日本原子力発電株式会社 東海第二発電所
原子炉設置変更許可申請（原子炉施設の変更）
の概要について

平成14年8月

残留熱除去系の蒸気凝縮系の機能を削除する。

第2図 原子炉隔離時冷却系系統概要図

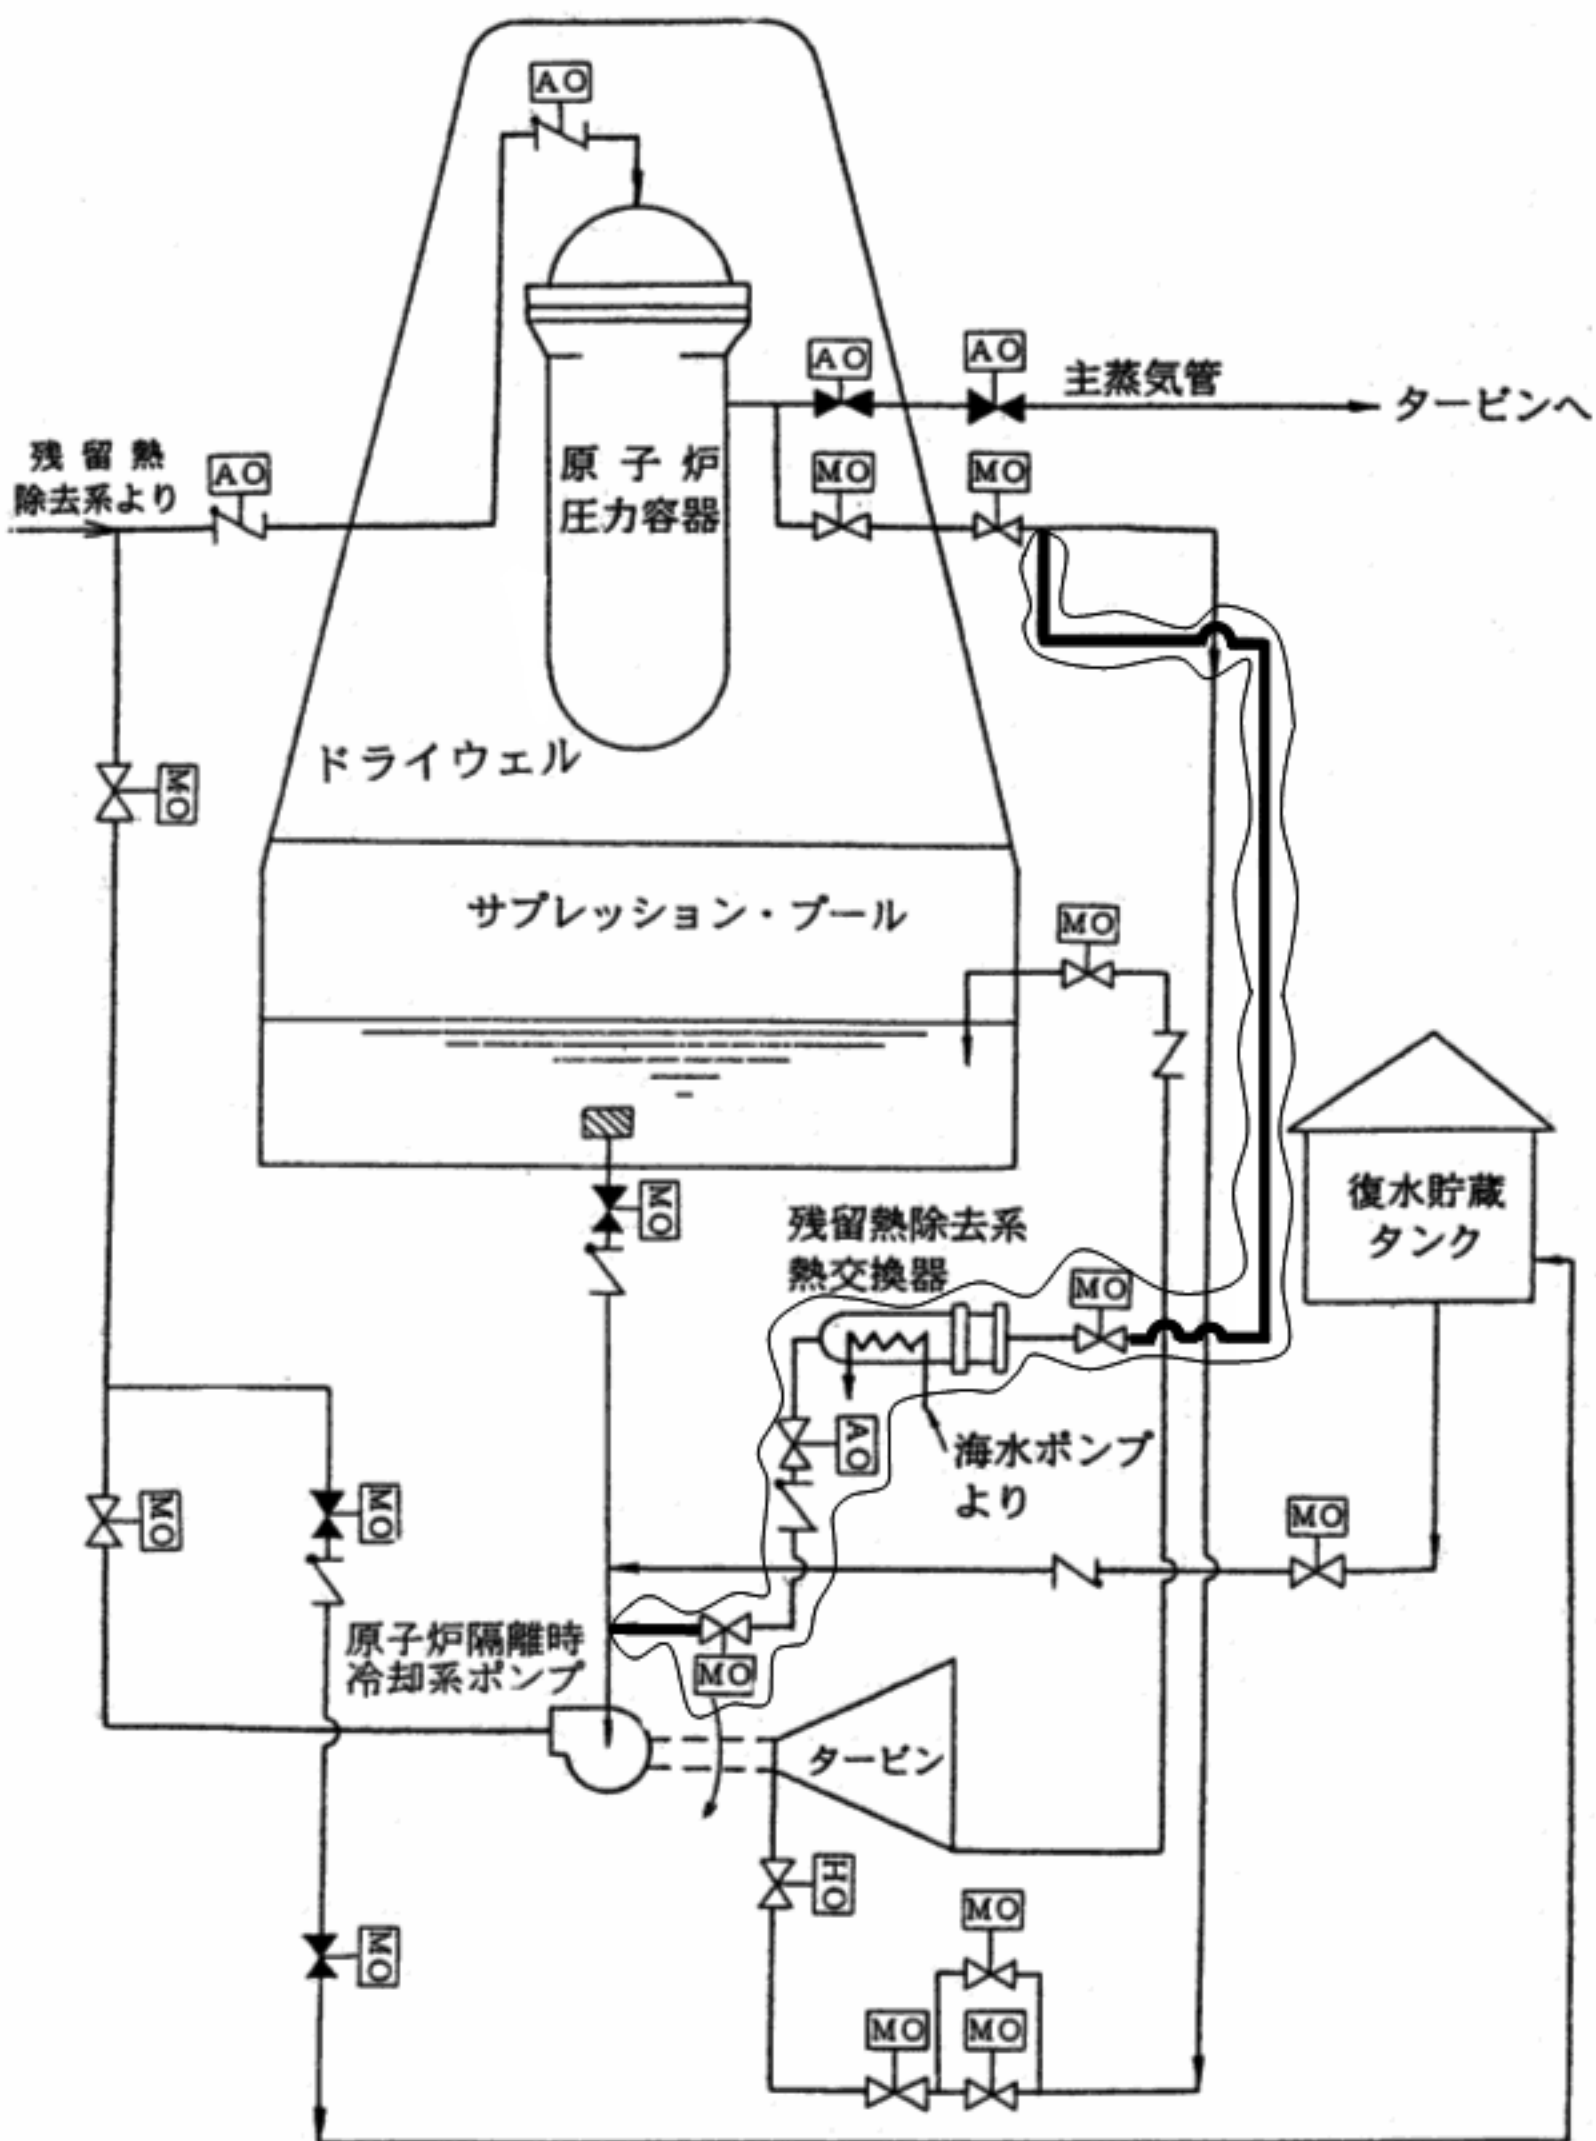
残留熱除去系の機能の一つである蒸気凝縮系は，原子炉隔離時に炉心の崩壊熱等を除去する機能を有しており，その凝縮水は原子炉隔離時冷却系の水源としても利用可能である。しかし，原子炉隔離時の炉心の崩壊熱等の除去については，通常の運転方法として，主蒸気を逃がし安全弁によってサブプレッション・チェンバのプール水中へ放出するとともに，原子炉隔離時冷却系の補給水により原子炉の水位維持を行うこととしており，蒸気凝縮系を用いる必要はないため，蒸気凝縮系の機能を削除することとした。

これに伴い，「ホ 原子炉冷却系統施設の構造及び設備」の記載の一部を最近の記載形式に合わせ，原子炉隔離時冷却系の水源を明確化するとともに，原子炉停止時冷却系を残留熱除去系の機能として整理し，残留熱除去系の機能に関する記載を明確化する。
